RESOLUCIÓN N.º

POR MEDIO DE LA CUAL SE MODIFICA UN PERMISO DE OCUPACIÓN DE CAUCE Y SE TOMAN OTRAS DETERMINACIONES

Asunto: Modificación Ocupación de cauce

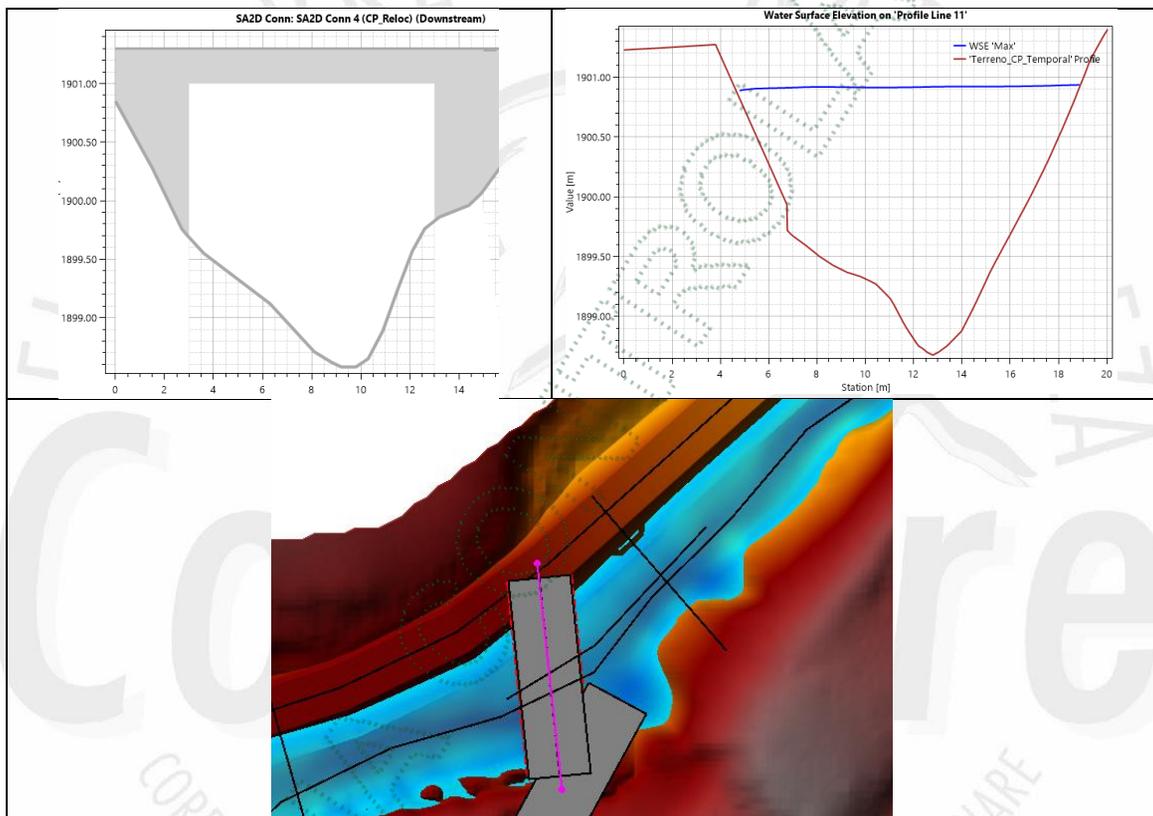
Igualmente se presenta modelación hidráulica y oficio en los cuales se sustenta un análisis hidráulico con relación a la nueva ubicación de la obra hidráulica tipo puente y obras provisionales, obras denominadas N°1, 2 y 3 en la Resolución RE-04685-2024 de 15 de noviembre de 2024.

Se realiza evaluación de la solicitud en la cual se revisa la modificación de ubicación de la obra hidráulica tipo puente y dos obras provisionales tipo Jarillón longitudinal:

Se realiza análisis hidráulico de la obra permanente tipo puente y dos obras provisionales tipo Jarillón longitudinal, con respecto a la nueva ubicación.

Durante el análisis de la obra hidráulica tipo puente, con respecto a la nueva ubicación, se puede observar que no se tiene variación significativa en los parámetros hidráulicos de la fuente respecto a la cota de la lámina de agua y velocidad para el caudal asociado al Tr 100 años.

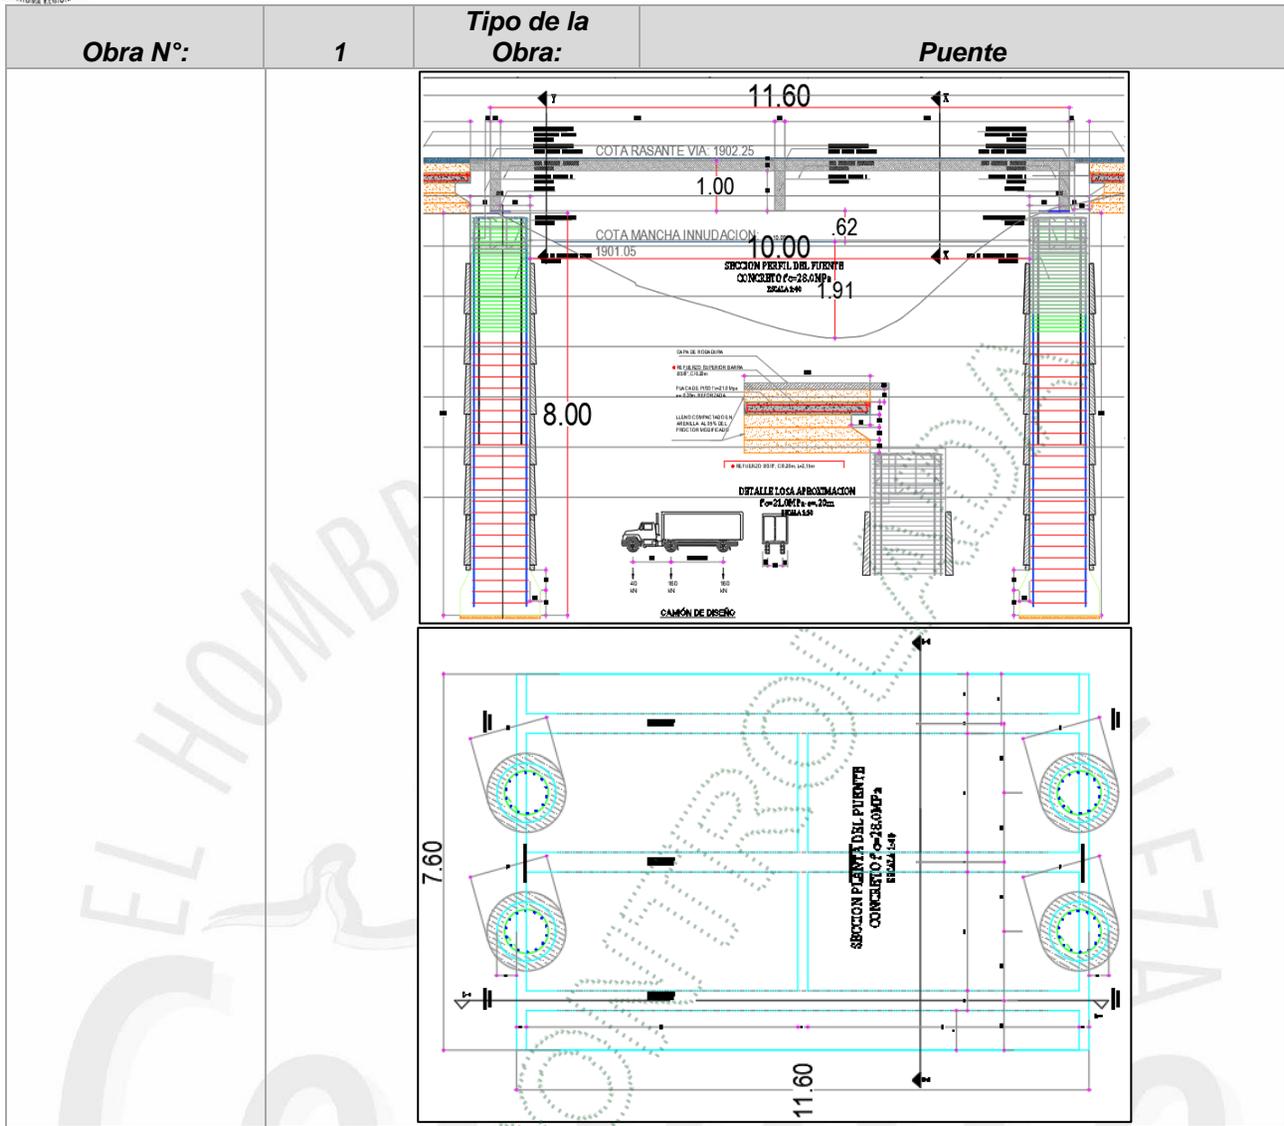
Durante la visita de campo realizada el día jueves 12 de diciembre de 2024, se observa la demarcación de implantación de la estructura tipo puente en su nueva ubicación:

Se puede observar que, para la correcta ejecución de la obra permanente tipo puente, es necesario solicitar ante la Autoridad Ambiental la autorización de aprovechamiento forestal.

ARTICULO SEPTIMO: REQUERIR al señor ORLANDO ANTONIO DUQUE GIRALDO, iniciar solicitud de aprovechamiento forestal de las especies arbóreas de la zona en la cual se plantea la construcción de las obras.

3.5 Modificación

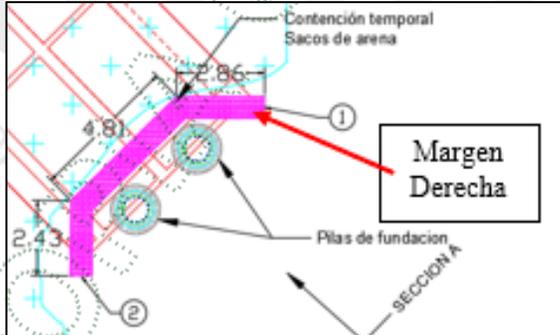
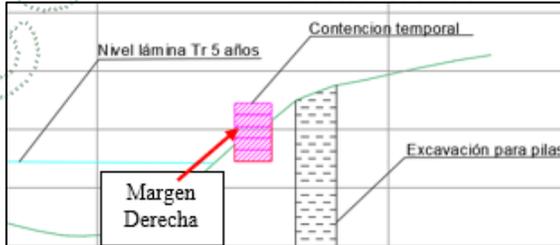
Se considera procedente la modificación de ubicación y cotas de elevación de implantación de las obras N°1, 2 y 3 autorizadas en la Resolución N°RE-04685-2024 de 15 de noviembre de 2024, de la siguiente manera:

Obra N°:	1		Tipo de la Obra:				Puente	
Nombre de la Fuente:	Q. El Salado						Duración de la Obra:	Permanente
Coordenadas							Altura(m):	2.53
LONGITUD (W) - X		LATITUD (N) Y		Z (m.s.n.m.)		Ancho(m):	7.6	
-75°	27'	16.77"	6°	17'	27.55"	1898.7	Longitud(m):	11.6
							Pendiente Longitudinal (%)	0
							Profundidad de Socavación(m):	2
							Capacidad(m ³ /seg):	44.12
-75°	27'	16.85"	6°	17'	27.93"	1898.7	Cota Lámina de agua de la fuente de Tr=100 años (m)	1900.93
							Cota de punto más bajo de la obra (m)	1901.05
Observaciones:	"Se presentan los resultados de los tramos evaluados, evidenciando que la condición máxima de socavación se presenta en la sección B, con un valor de 1,55 m, por lo cual se deberá llevarán llevar las fundaciones del puente hasta una profundidad mínima de 2,0"

Obra N°:	2	Tipo de la Obra:	Jarillón longitudinal – Margen izquierda				
Nombre de la Fuente:		Q. El Salado	Duración de la Obra: Provisional				
Coordenadas			Altura(m): 0.7				
LONGITUD (W) - X		LATITUD (N) Y	Z				
-75°	27'	16.96"	6°	17'	27.88"	1900.8	Longitud(m): 8.49
-75°	27'	16.73"	6°	17'	27.93"	1900.8	ancho (m): 0.4
							Pendiente Longitudinal (%): 0
							Capacidad(m³/seg): 16.89
							Cota Lámina de agua de la fuente de Tr= 5 años (m): 1900.2
							Cota superior del Dique (m): 1900.8

Obra N°:	3	Tipo de la Obra:	Jarillón longitudinal – Margen derecha	
Nombre de la Fuente:	Q. El Salado		Duración de la Obra:	Provisional
Coordenadas			Altura(m):	0.5
LONGITUD (W) - X	LATITUD (N) Y	Z	Longitud(m):	10.1
-75° 27' 16.90"	6° 17' 27.53"	1900.8	Ancho (m):	0.4
			Pendiente Longitudinal (%):	0
			Capacidad(m³/seg)	16.89
-75 27' 16.63"	6° 17' 27.59"	1900.8	Cota Lámina de agua de la fuente de Tr= 5 años (m)	1900.2
			Cota superior del Dique (m)	1900.8
Observaciones:
